①②改善箇所説明図
(タイロッド干渉)

③改善箇所説明図 (ファン破損)

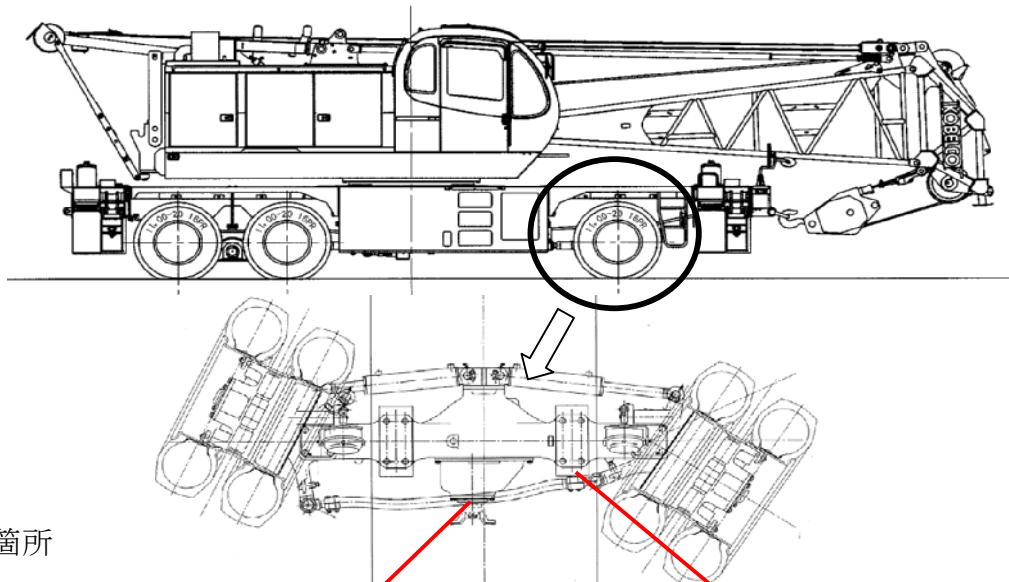
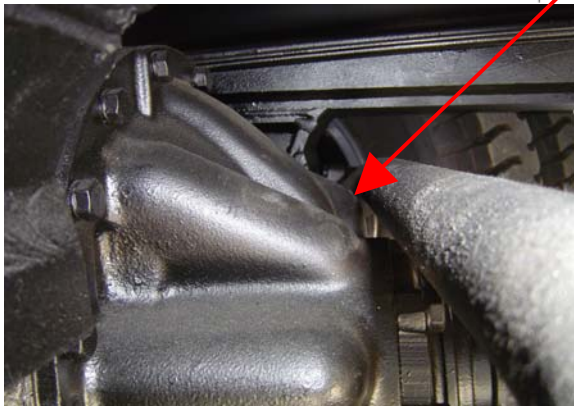
- ①かじ取装置のタイロッドの位置が不適切なため、最大かじ取り操作時にタイロッドとフロントアクスルが干渉するおそれがある。
- ②かじ取装置のタイロッドの製作誤差により、最大かじ取り操作時にタイロッドエンドが車枠のアクスル取付座に干渉するおそれがある。

①全車両、タイロッドを対策品に交換する。

タイロッドオフセット寸法の変更

対策前 55mm

対策後 65mm

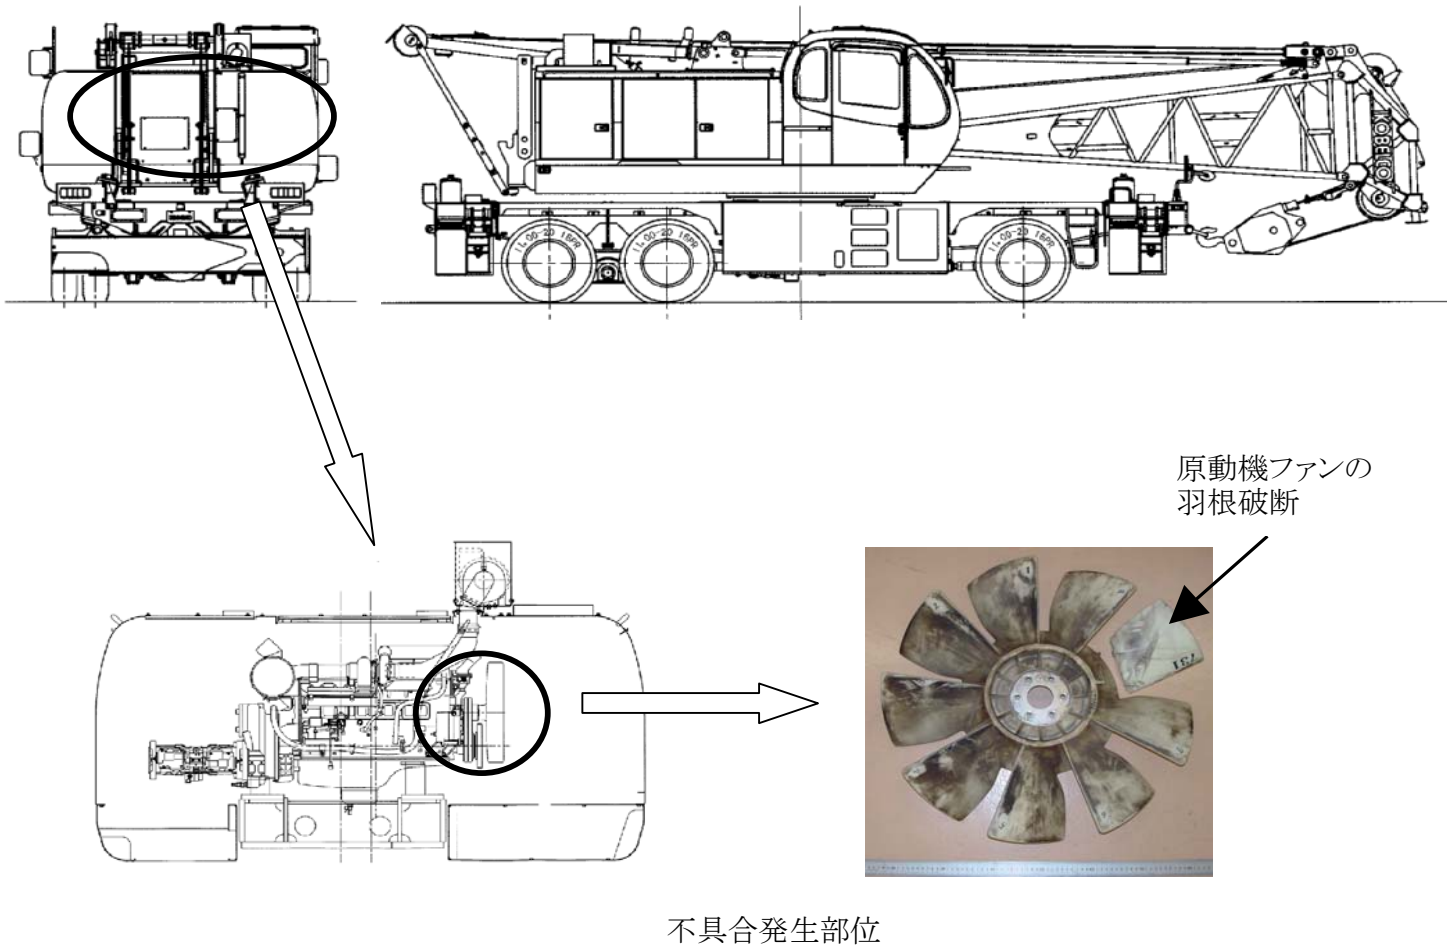
原動機の冷却ファンの材質が不適切なため、強度が不足しているものがある。そのため、連続使用によりファンの羽根が疲労破断し、破断した羽根がラジエータに当たることもあり、最悪の場合、ラジエータを損傷し冷却水が漏れ、冷却水温度が上昇するおそれがある。

全車両、原動機の冷却ファンを対策品と交換する。

ファンの材質

対策前 : ポリアミド

対策後 : ポリプロピレン
